TECHNISCHE INFORMATION NR.SI36-022
SI20-015
SI22-004
SI40V1-005**SERVICE INFORMATION NO.**SI36-022
SI20-015
SI22-004
SI40V1-005**I. TECHNISCHE ANGABEN****1.1 Betroffene Flugzeuge**

1.2 GegenstandATA Code: 71-00
Motor**1.3 Anlaß**

SERVICE BULLETIN

MODIFICATIONS OF THE OVERFLOW BOTTLE FOR ROTAX® ENGINE TYPE 912 AND 914 (SERIES)

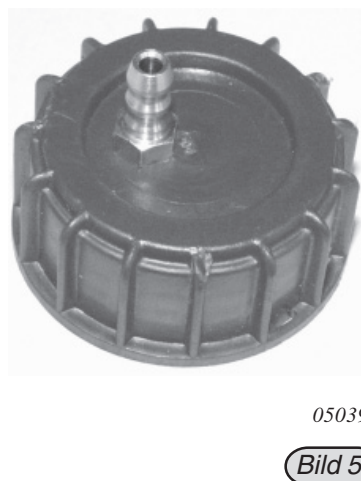
(siehe dazu Bild 1)

- Bestehende Entlüftungsbohrung von Ø 1mm auf Ø 2,5 mm aufbohren.

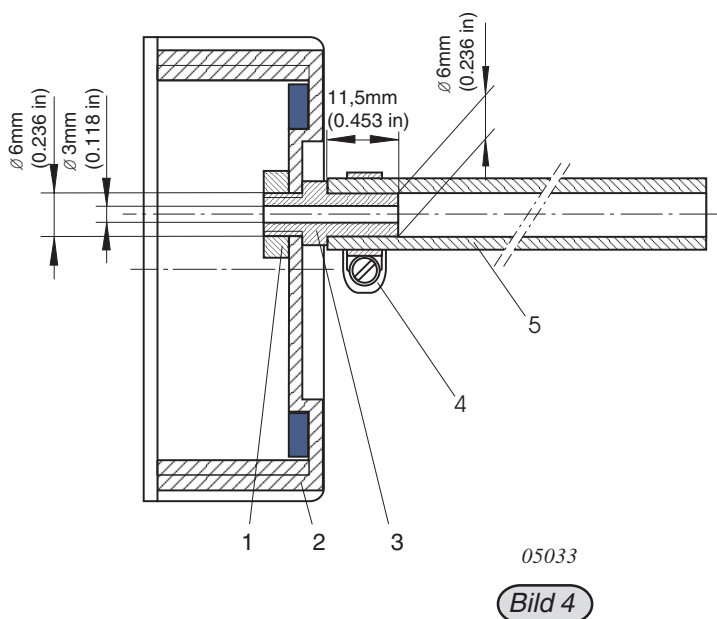
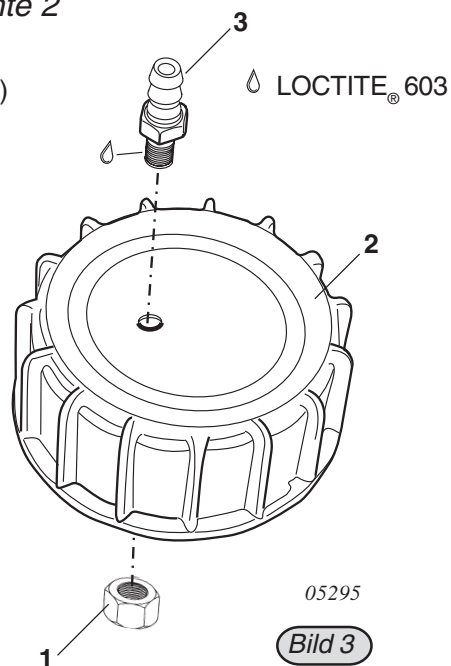
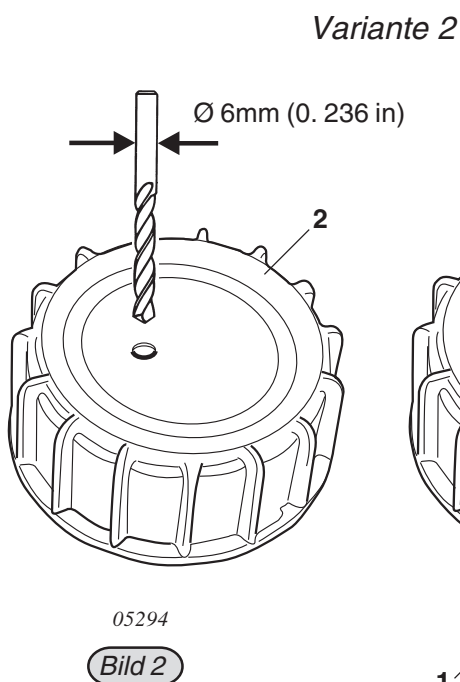
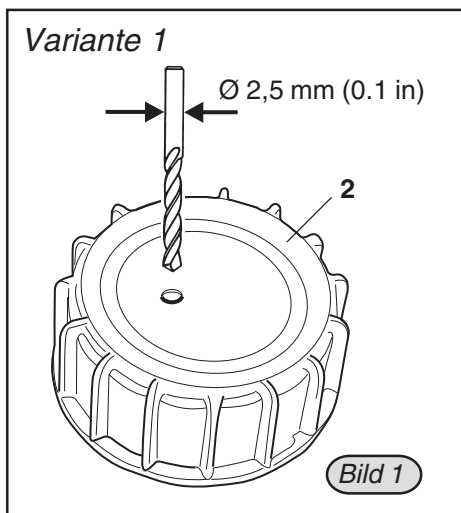
(siehe dazu Bild 2 bis Bild 5)

- Bestehende Entlüftungsbohrung von Ø 1mm auf Ø 6mm aufbohren.

- Gewinde der Schlauchtülle (3) mit LOCTITE[®] 603 einstreichen.

- Schlauchtülle (3) mit dem Gewinde voran in die Bohrung stecken.

- Schlauchtülle (3) mit der SK-Mutter M6 (1) fixieren. Anzugsdrehmoment 5 Nm.

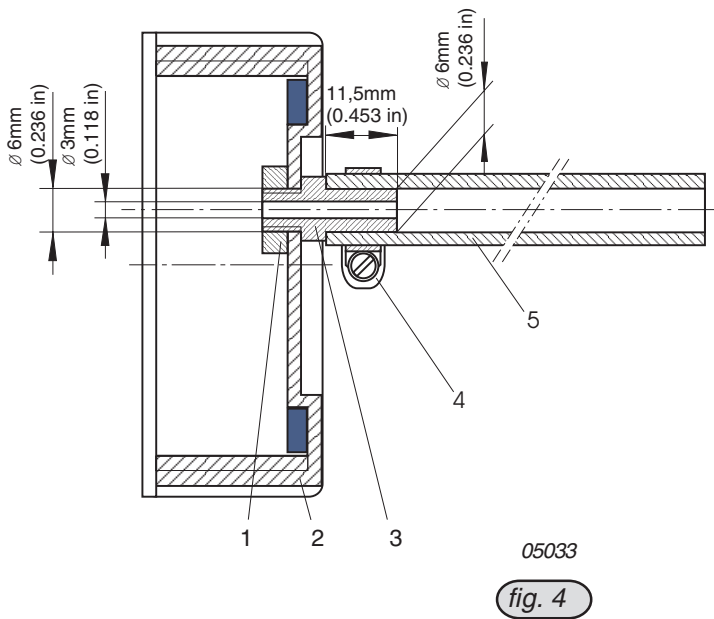
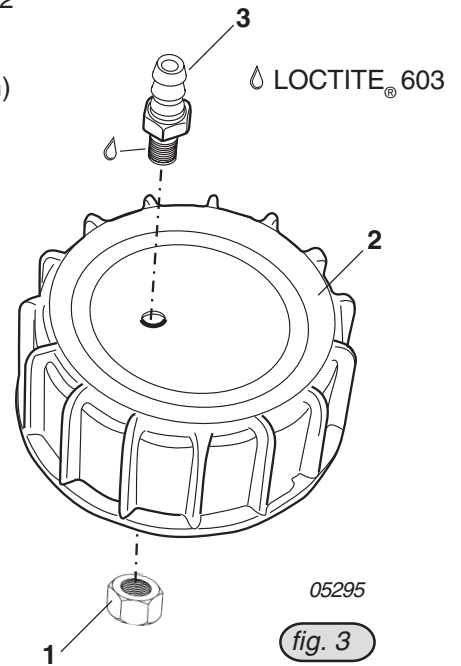
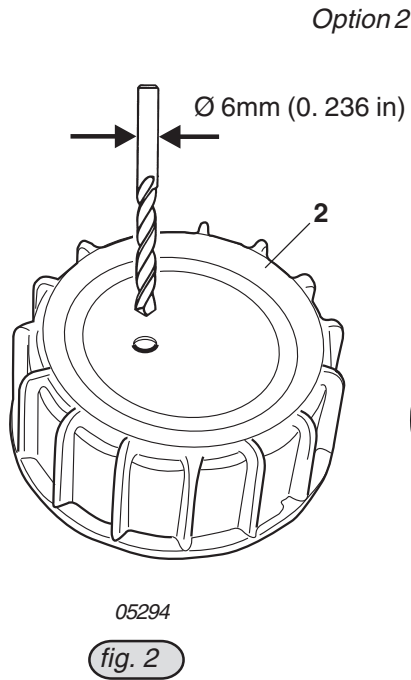
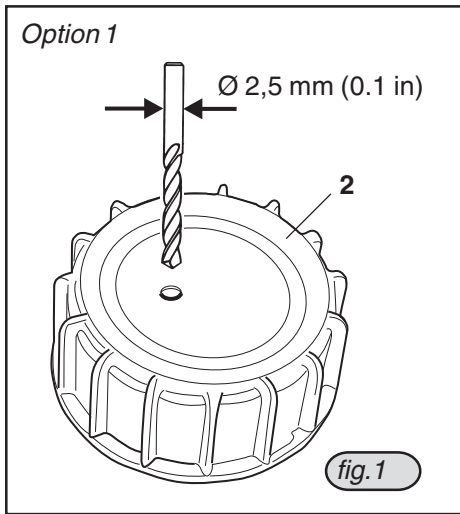
(see fig. 2 to 5)

- Bore the existing vent hole from dia. 1mm (0.04 in.) to dia. 6mm (0.236 in.)
- Apply LOCTITE® 603 to the threads of the hose nipple (3).
- Insert nipple (3) into the vent hole.
- Install nut (1) onto the hose nipple (3). Tightening torque 5 Nm (44 in lb).
- Screw the cap onto the overflow bottle.

- Attach the hose with a gear-type hose clamp (4).
- Make sure the hose (5) has no kinks. Route it overboard and secure.
- Restore aircraft to original operating configuration.
- Connect negative terminal of aircraft battery.
